Til N.V.E. Kons avd.

Sak revisjon av Åbjøra reguleringa.

SITUASJONSKART					
	Eiendom:	Gnr: 0 9000	Bnr: 0 2	Fnr: 0		Snr: 0
		Adresse: 2918 Uln				
Hj.haver/Fester:	Ulnes Seminge					
ETNEDAL KOMMUNE	Dato: 16/2-2012 Sign:				Målestokk 1:5000

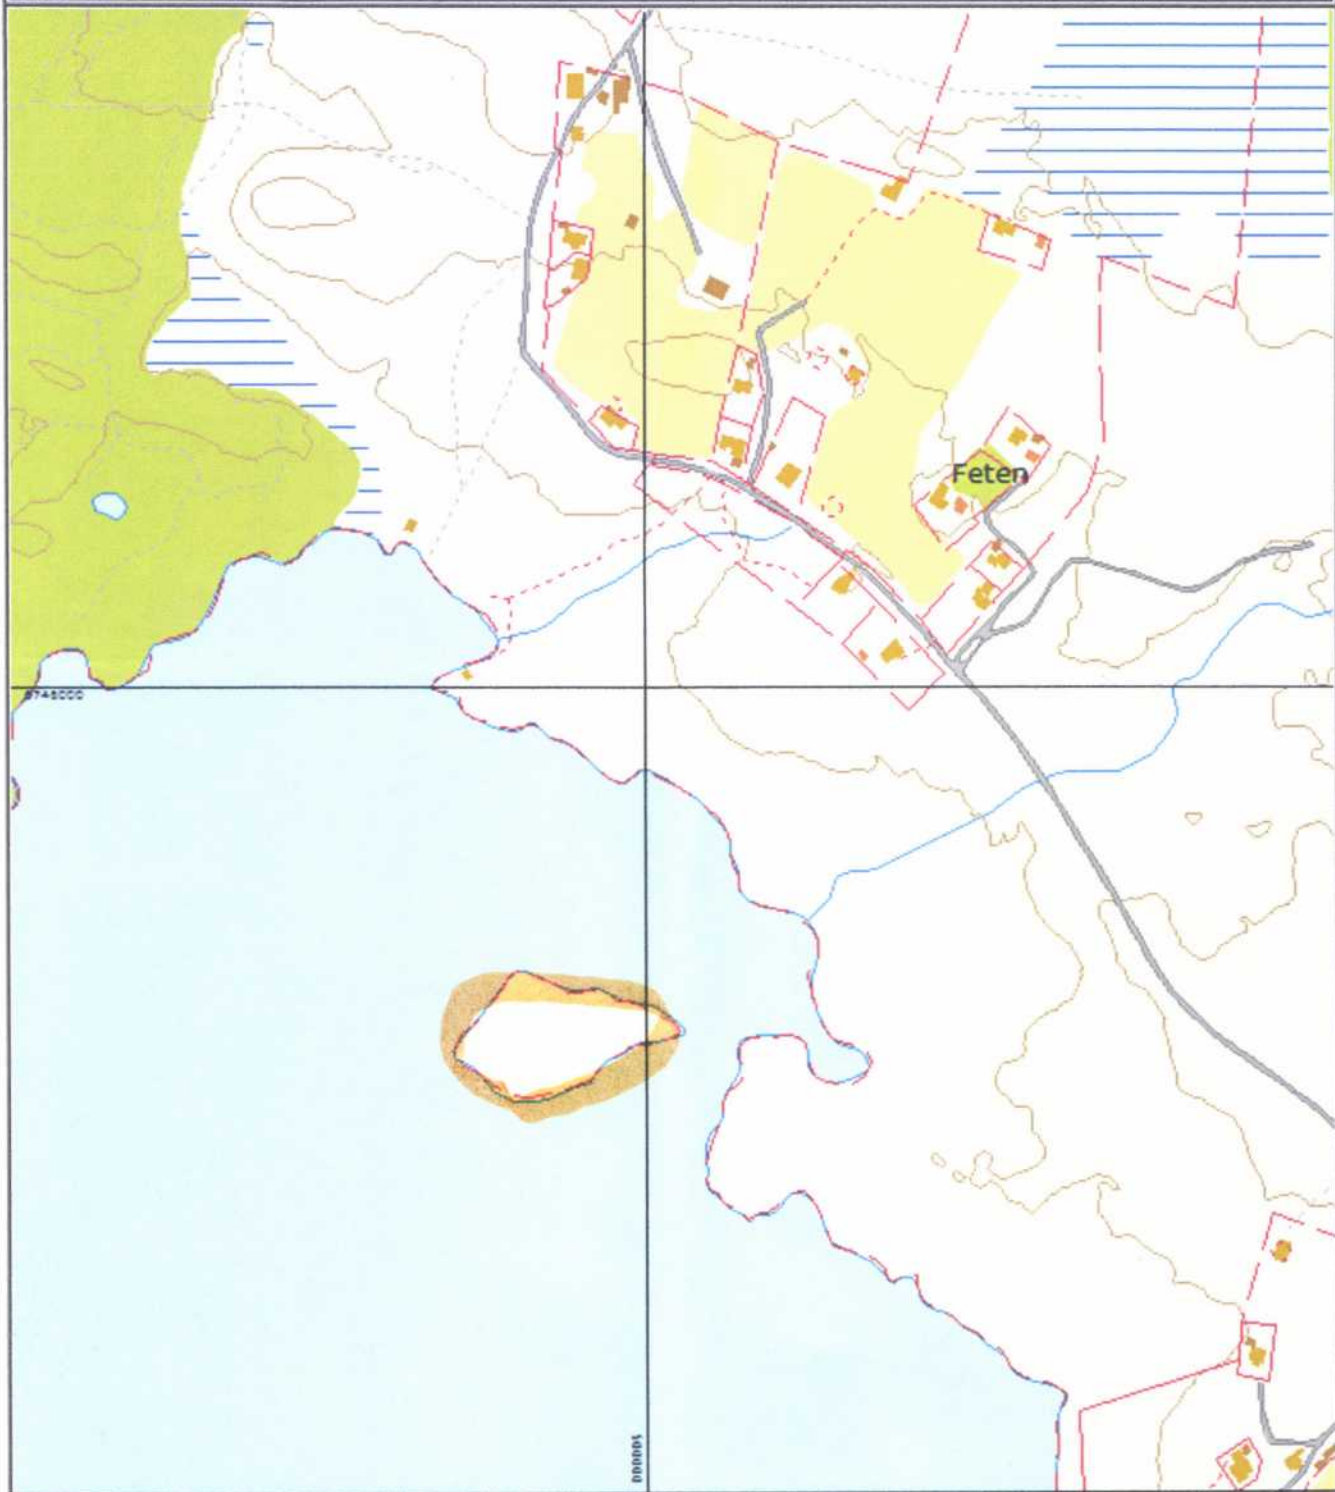
De er et punkt som ikke er nevnt i rapporten.

De er stor erosjonskade på øyer i Tisleifjorden og store bølger

Ved lav vannstand. Det er også ei halvøy ved utløpsosen som ligger

Utsatt til. Disse områder må plastres med stein opp til høyeste vannstand

Se vedlagt kart
